PLAN LOCAL D'URBANISME INTERCOMMUNAL

Notice Explicative

De la Procédure de Modification n°1
Volume 2

Dossier d'enquête publique

Le PLUI est modifié sur les planches K6 et L6 du plan F2 relatif à la protection du patrimoine bâti, paysager et écologique.

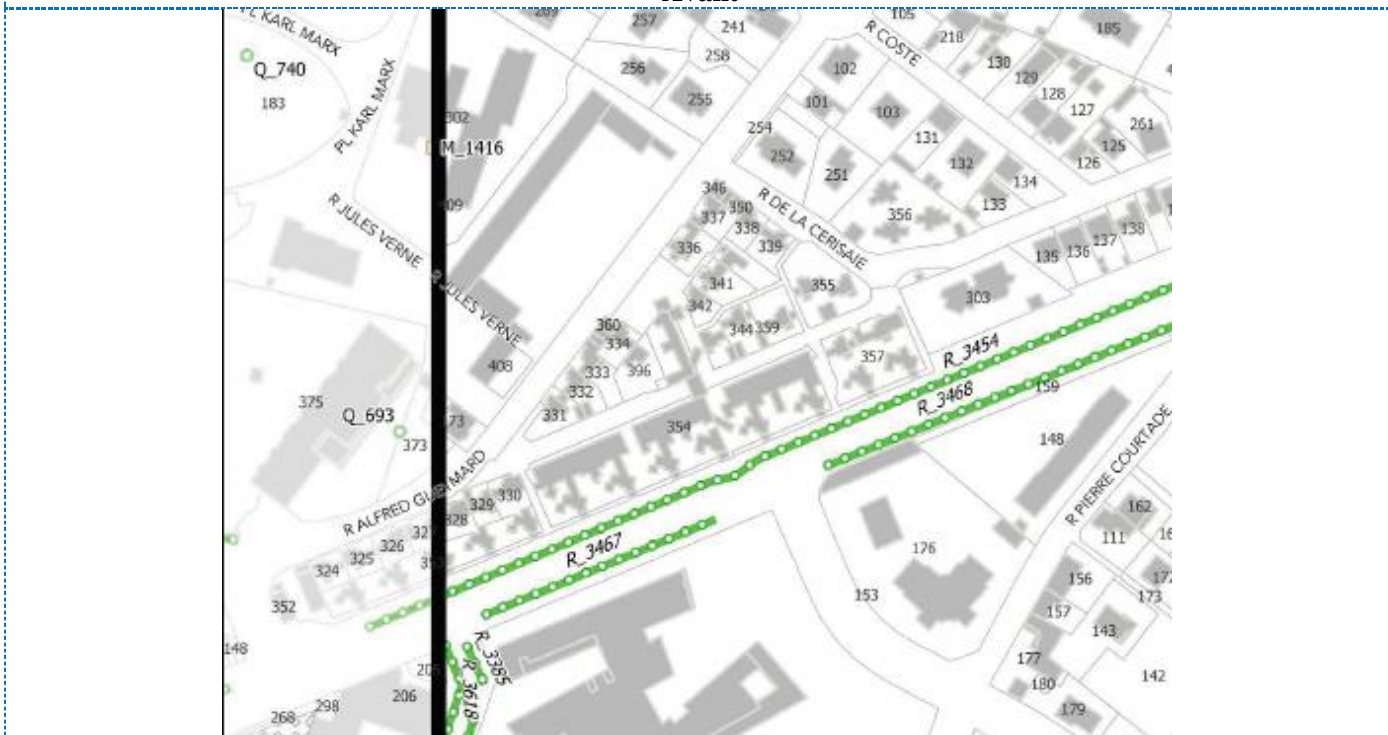
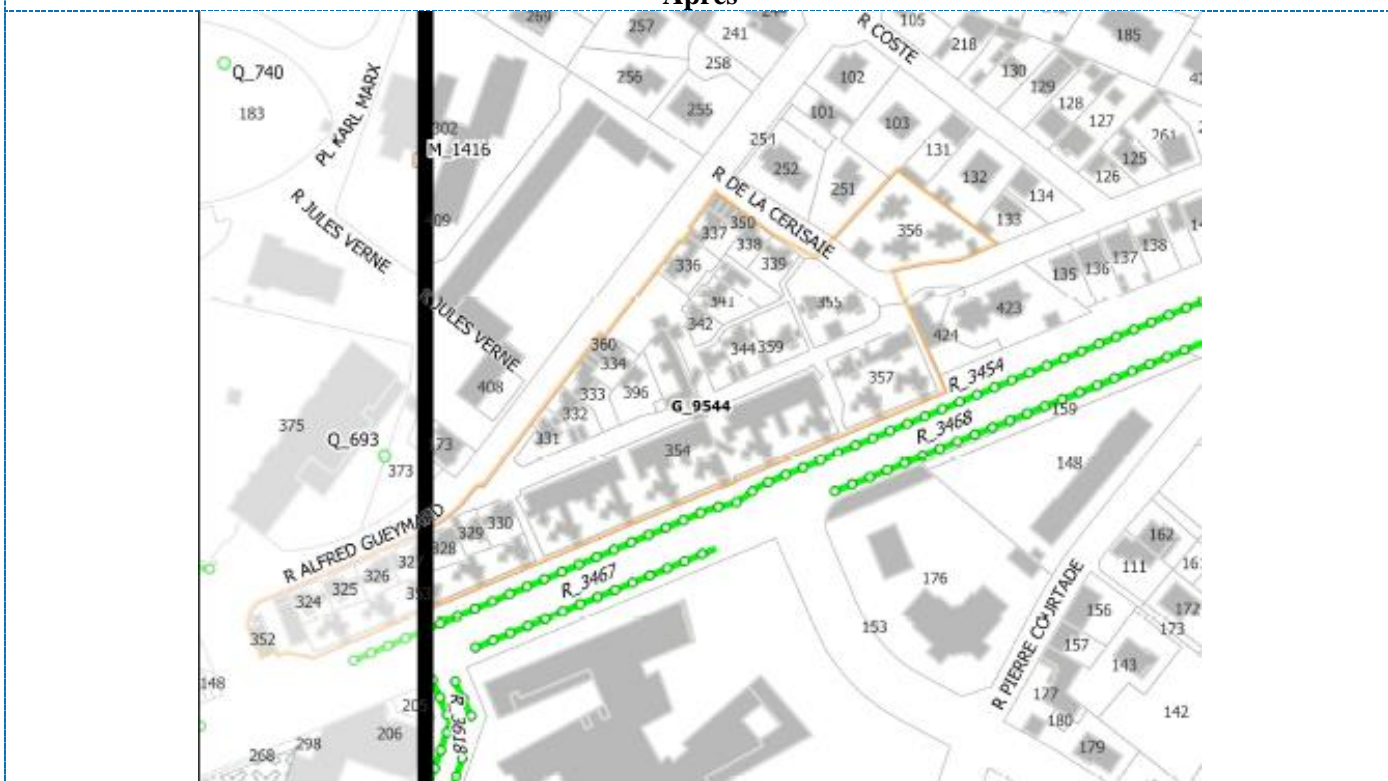
La ville de Saint-Martin-d'Hères a procédé à une analyse complémentaire et plus fine de son patrimoine bâti. La richesse et la diversité de ce dernier amène la Métropole à proposer le classement de 43 bâtiments supplémentaires par rapport au PLUI approuvé. Cette proposition concerne donc :

Il est proposé pour chacun de ces bâtiments la protection de niveau 1 afin de permettre à la commune d'accompagner les projets éventuels de réhabilitation tout en s'assurant de la conservation des spécificités architecturales. L'ensemble des bâtiments ajoutés au titre de la protection patrimoniale sont indiqués et localisés en vert dans les extraits de plans ci-dessous.

Avant

Après
